Wyjaśnienie treści SWZ

*dotyczy postępowania w trybie podstawowym bez negocjacji na realizację zadania pn.: „**Budowa Jednostki Ratowniczo – Gaśniczej w miejscowości Bieruń Komendy Miejskiej Państwowej Straży Pożarnej w Tychach**”*

Na podstawie art. 284 ust. 2 ustawy Prawo Zamówień Publicznych Zamawiający udziela wyjaśnień na zapytania do treści SWZ :

Ławki - np. na wzór INOX z oparciem oraz bez oparcia

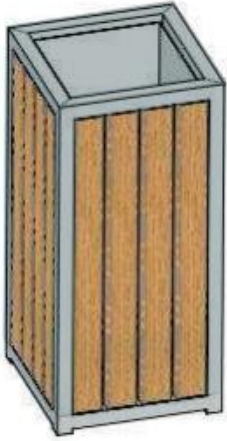
77. Proszę o zamieszczenie szczegółowych informacji na temat ławek, stojaka rowerowego oraz koszy na śmieci?

Zaprojektowano ławki dostosowane swoim charakterem do proponowanej lokalizacji.

Ławki zaprojektowano jako ławki parkowe z oparciem oraz ławki „sportowe” przy boiskach bez oparcia, profile ze stali nierdzewnej satynowanej, wypełnienie deski impregnowane.

Mocowanie w podłożu na stopie betonowej z betonu C16/20. Kosze na śmieci np. na wzór INOX
